## 經濟部標準檢驗局 第六組 書函

主旨：有關101年7月份「資訊與影音商品檢測技術一致性研討會」會議紀錄，業已公布於本局商品檢驗業務專區電子佈告網頁，請自行於(<http://www.bsmi.gov.tw/wSite/lp?ctNode=4134&CtUnit=330&BaseDSD=7&mp=1>)網址下載參閱，請查照。

## 資訊與影音商品檢測技術一致性研討會會議紀錄

圖一：產品照片

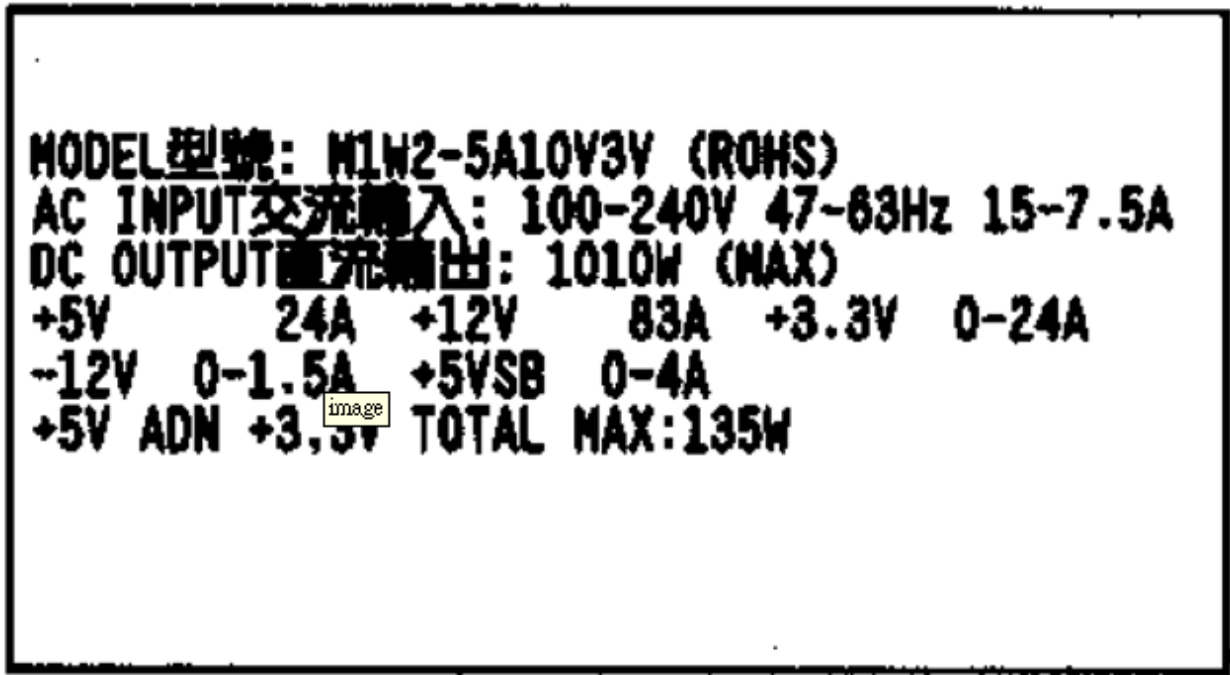
- (一) 產品 All in One Charger 有 AC plug 也有車用雪茄頭可以當電源輸入 (如下圖一)。UL 將該產品用 pollution degree III 來評估結構 (如下圖二)，也就是說沿面距離要放大；但 ITS 的看法與 UL 不同，ETL 的 test report 評估為 Pollution degree II。請問其 Pollution degree 應是評估 Pollution degree II or III？

- (一) 使用 AC plug 時該結構須符合 pollution degree II 等級；使用車用雪茄頭時之結構應符合 pollution degree III 之規定，該產品的結構同時會提供兩種功能時，其結構須符合較嚴苛的 pollution degree III 等級。
- (二) 當電源供應器有多組額定電源輸出時，輸出電流表示方式使用額定 Max 或使用區間範圍必須一致，不得同時存在造成混淆。
